<b>Formblatt</b>			<b>Dokumentenkenung</b>	
	<b>Product Change Notification (PCN)</b> <b>Produktänderungsinformation</b>			<b>FB-QM-006-01DE_EN</b>	
<b>Version: 01</b>					
Date of publication/Erscheinungsdatum	02.02.2023	Approval Schedule/Rückmeldung bis	16.02.2023	PCN.Nr.	PCN2205044
Product category / Produktkategorie					
Classification of Change / Änderungsklassifikation	<input checked="" type="checkbox"/> Fit <input checked="" type="checkbox"/> Form <input type="checkbox"/> Function <input checked="" type="checkbox"/> Change of supplier/Änderung eines Lieferanten <input type="checkbox"/> Discontinuation/Abkündigung <input type="checkbox"/> Modification of the assembly or test method/Änderung der Montage oder Prüfung <input type="checkbox"/> Other reasons/Sonstiger Grund				
Discription of Change / Änderungsbeschreibung	<p>The previously installed feed-through terminals from Phoenix Contact HDFK25-VP will be replaced by clamps of type MPT2515 from Euroclamp.</p> <p>/ Die bisher verbauten Durchführungsklemmen der Firma Phoenix Contact HDFK25-VP werden durch die durch Klemmen der Firma Euroclamp, Typ MPT2515 ersetzt</p>

Date of publication/Erscheinungsdatum | 02.02.2023 | Approv

Pictures /  
Bilder

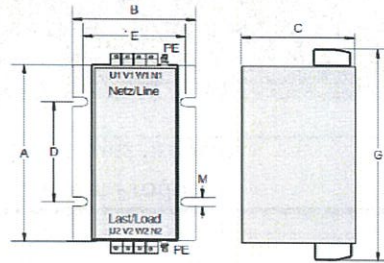
Reason of change / Grund der Änderung	<p>Guaranteeing the ability to deliver and maintaining in-time delivery.Gewährleistung der</p> <p>/ Lieferfähigkeit und Aufrechterhaltung der Termintreue.</p>				
Expected influence of quality / Angenommener Einfluss auf Qualität	No negative effect on the quality				
Reliability /Performance Zuverlässigkeit / Leistung	No degradation of performance				
Further information / Attachments / Weitere Informationen / Anhänge					
Details / Time Schedule / Details / Zeitplan	Current Product / Derzeitiges Produkt		New Product / Neues Produkt		
Product name / Produktname	4F480-080.260		4F480-080.260		
Customer Product number / Kundenproduktnummer					
First Shipment / Erstbelieferung			immediately / sofort		
Last Order / Letzte Bestellung	immediately / sofort				
Last Shipment / Letzte Lieferung	immediately / sofort				
Samples available / Muster Verfügbarkeit	irrelevant		irrelevant

Klemme Typ Clamp type	Höhe Height	Breite Width	Tiefe Depth	Befestigungsmaße Mounting				Klemmbereich Terminals	Anzugsmoment Torque	PE
	A	B	C	D	E	M ø	G	mm <sup>2</sup>	Nm	
HDFK25-VP	170	160	123	110	145	6.5	247	4 – 25	4.0 – 4.5	M6
MPT2515	170	160	123	110	145	6.5	208	4 – 25	2.0 – 2.2	M6
